# Strassenbauprojekt

Bericht zu den Einwendungen

Uraniastrasse, Sihlstrasse  
Werdmühleplatz bis Sihlporte

Bau Nr. 06069

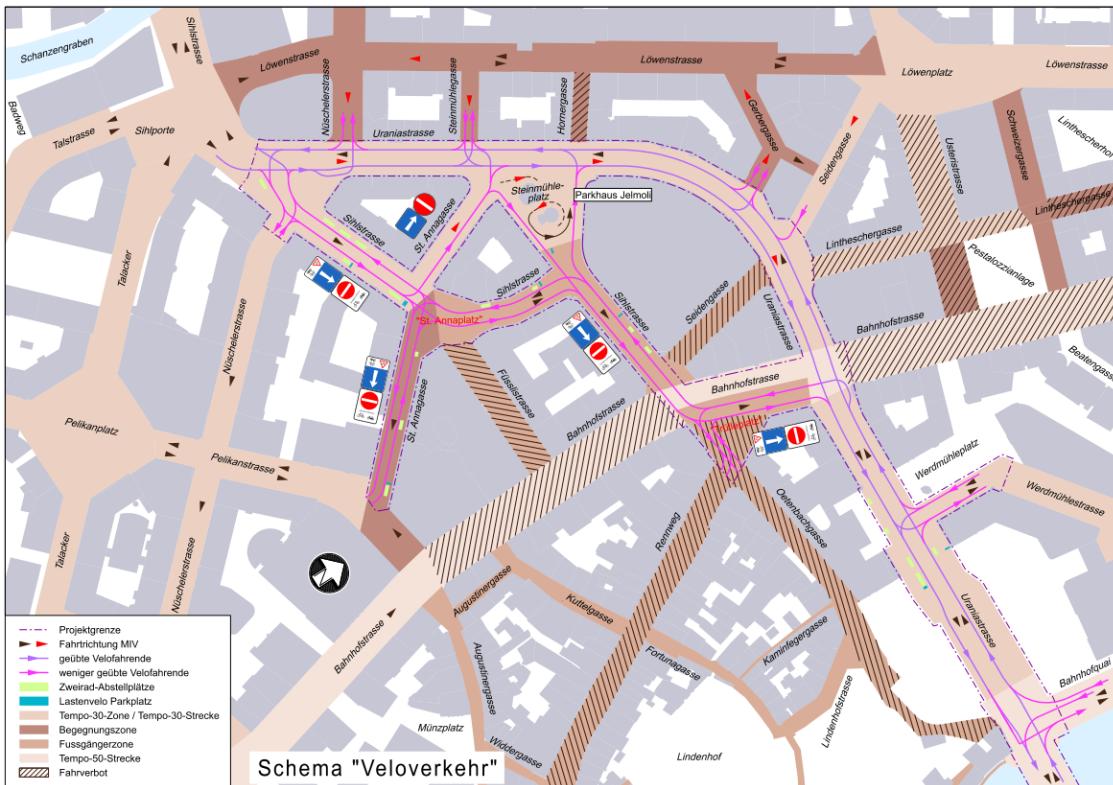
Die Veloführung möge klarer dargestellt werden; wo möglich, sei das Velo im Gegenverkehr zuzulassen, insbesondere in Gerbergasse, St. Annagasse, Steinmühlegasse, Nüscherstrasse und Seidengasse.

Die Darstellung wurde verbessert und ist nachfolgend abgebildet.
